SERVICE INFO

ベルトテンショナー 533 0086 30 の視覚的差異

部品番号： 533 0086 30

画像 1：2つの M8x35 ボルトを使用した
INA 仕様

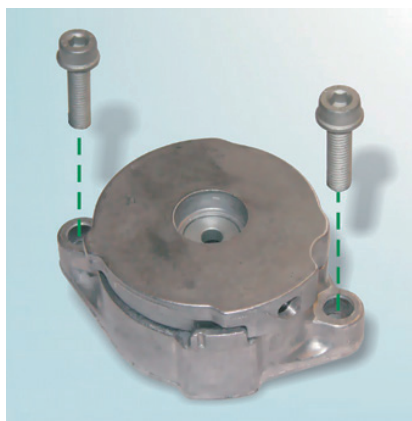
ベルトテンショナー 533 0086 30 を交換する際、上に示したバージョンを自動車に取り付けることができます。シェフラーオートモーティブアフターマーケット部門は現在、画像 1 に示したバージョンを提供しています。

どちらのバージョンも技術要件を満たしています。

ベルトテンショナー 533 0086 30 のフランジは厚みがあるため、シェフラーオートモーティブアフターマーケット部門から提供されているボルト（M8x35）を使用する必要があります（図 1）。
